# RELAZIONE TECNICA

## OSSERVAZIONI TECNICHE

relativamente al progetto sottoposto al procedimento di PAUR  
 "Ristrutturazione e riconversione impianto produttivo esistente" che  
 la "Società Agricola Mantovana S.R.L." intende realizzare in  
 C.da Colle Cavaliere – Loreto Aprutino (PE)

Figura 5 – Stralcio Piano per l'Assetto Idrogeologico, Carta del Rischio su ortofoto e CTR (fonte: Geoportale Abruzzo)

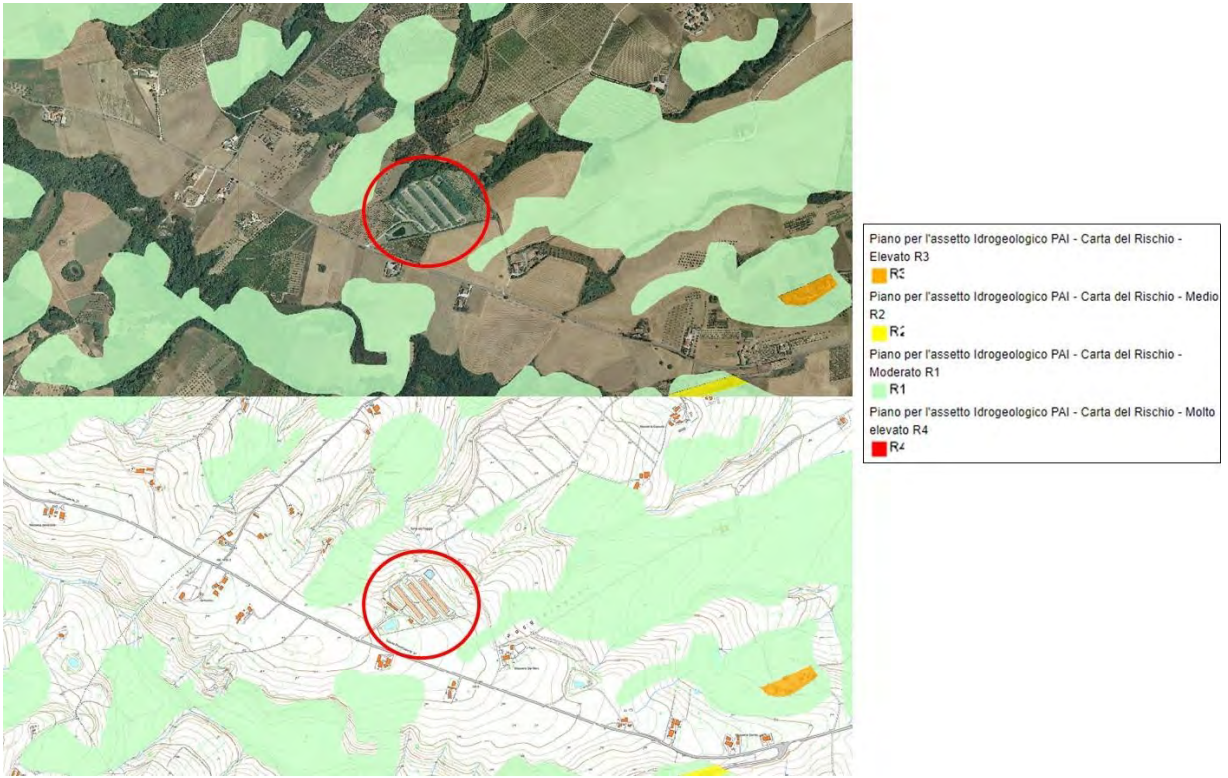
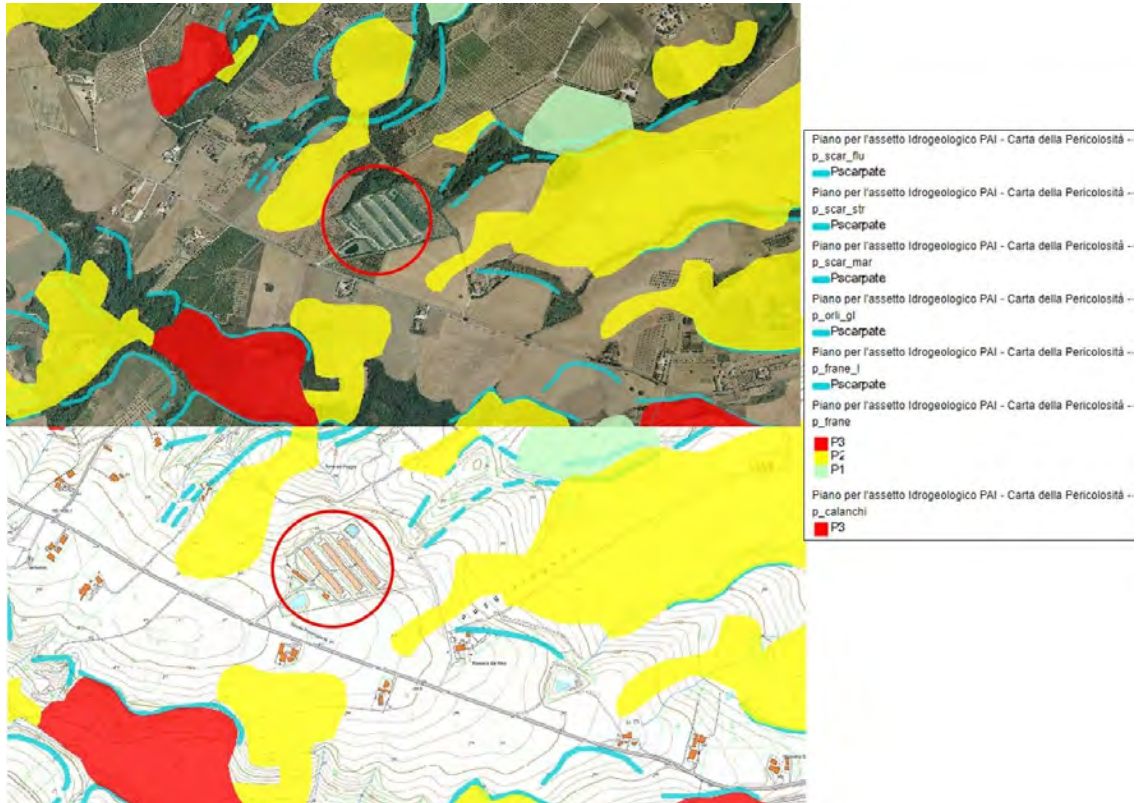
Anche se l'area di ubicazione dei capannoni non è individuata dal PAI, le aree circostanti risultano in maniera diffusa soggette a "rischio moderato" R1 così come riportato nel SIA :

*"L'area su cui s'inserisce l'impianto non rientra esplicitamente in nessuna zona considerata pericolosa, ma risulta essere contigua a zone a pericolosità idrogeologica media vista anche la presenza di scarpate a Est dell'insediamento"*

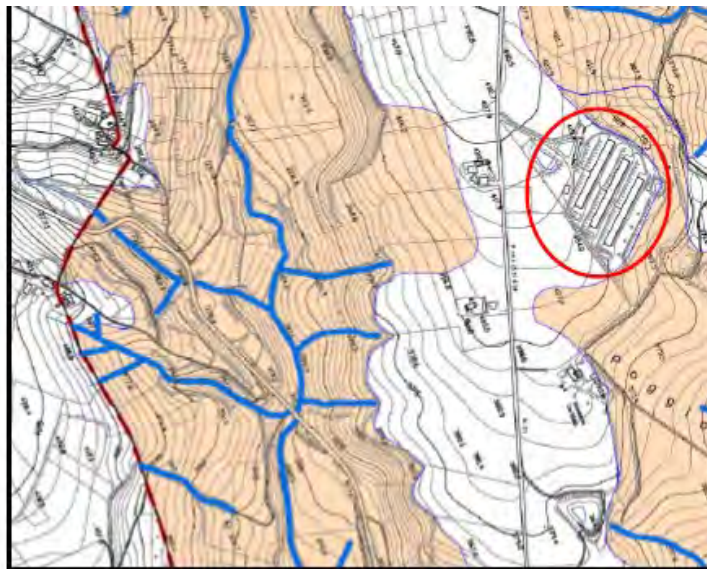
In realtà, le aree instabili o potenzialmente instabili per fenomeni gravitativi riportate sulla mappa "Carta delle criticità geoambientali" allegata al PRG del Comune di Loreto Aprutino arrivano a lambire l'area di progetto nella zona di valle.

Dagli elaborati presentati dalla Ditta proponente, layout impianto, si evince chiaramente che nella zona di valle saranno realizzate due lagune in terra e telo impermeabile per lo stoccaggio della frazione liquida dei liquami di notevole capacità senza verificare e/o valutare le possibili conseguenze che le aree instabili o potenzialmente tali che insistono in prossimità della proprietà, possano avere sulle strutture da realizzare a monte.

saranno realizzate due lagune in terra e telo impermeabile per lo stoccaggio della frazione liquida dei liquami di notevole capacità senza verificare e/o valutare le possibili conseguenze che le aree instabili o potenzialmente tali che insistono in prossimità della proprietà, possano avere sulle strutture da realizzare a monte.

Ad avviso dello scrivente deve essere integrato lo studio con la verifica di stabilità globale del pendio e le verifiche di stabilità delle pareti dei lagoni.

**Fig. 2 impianto di aspirazione per allevamento dotato di scrubber e biofiltro**

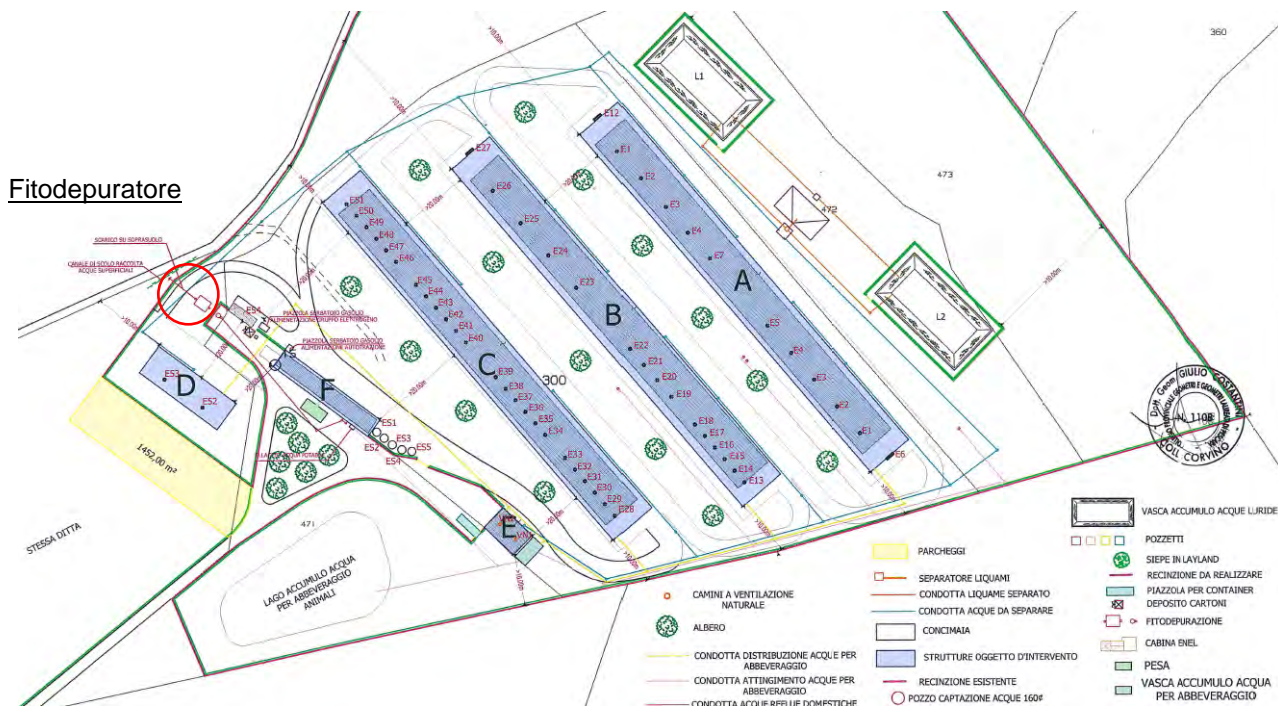
- In merito al trattamento dell’aria esausta la ditta non applica la gran parte delle soluzioni prevista dalle BAT (v.si pag. 14 e 15 di 56 dell’Elaborato Tecnico Descrittivo);
- La ditta dichiara che:
  - “Il piano di gestione degli odori” previsto dalla BAT verrà implementato se ritenuto necessario per accertate criticità (v.si pag. 15 di 56 dell’ETD) e al § 3.1.2.3 del SIA “saranno in ogni caso adottate le indicazioni BAT1 per il Sistema di Gestione Ambientale degli odori qualora se ne dovesse evidenziare la necessità”;
  - Risulta applicata la BAT 13a che cita testualmente : “Garantire distanze adeguate tra l’azienda agricola/impianto ed i recettori sensibili”.

A titolo meramente indicativo di seguito è riportato un impianto di abbattimento odori che, a parere dello scrivente, è da ritenersi necessario per l’iniziativa imprenditoriale di cui trattasi.

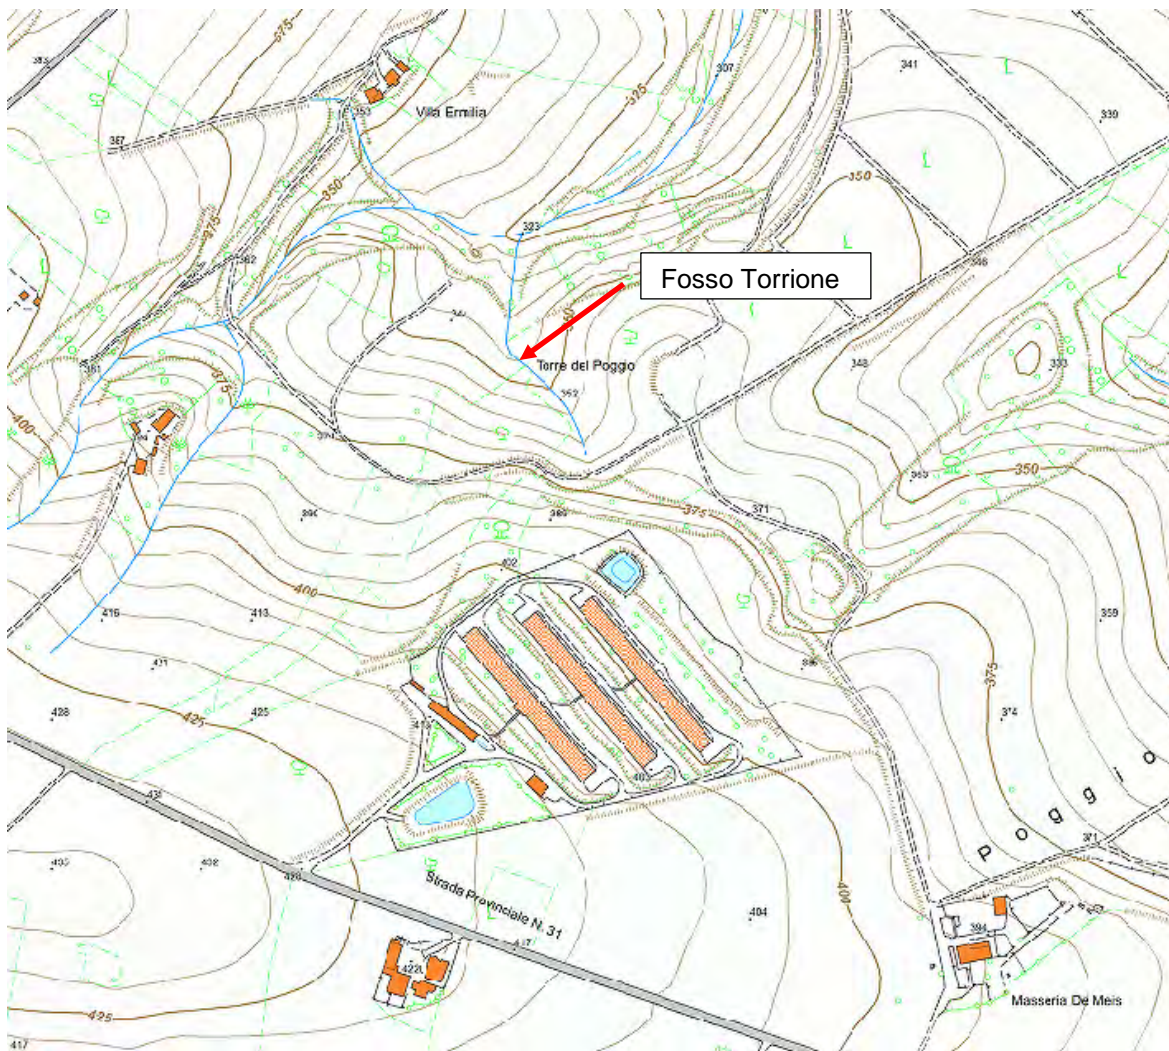
Nel layout impianto viene indicata la presenza di un impianto di fitodepurazione per la depurazione dei reflui di tipo domestico genericamente posizionato e non correttamente rappresentato in scala nella planimetria ai fini della verifica del rispetto delle distanze dai confini.

Nel SIA si dichiara che il refluo depurato sarà convogliato su corpo idrico superficiale, Fosso Torrione, che non confinando con la proprietà della Ditta proponente risulta irraggiungibile dal sito di produzione e per tale necessita delle autorizzazioni dei proprietari confinanti per raggiungere il suddetto Fosso.

Dalla planimetria soprariportata, tratta da GEOPORTALE REGIONE ABRUZZO (rappresentazione non in scala), risulta evidente la distanza che intercorre tra l'area di proprietà Società Agricola Mantovana s.r.l. e il Fosso Torrione.
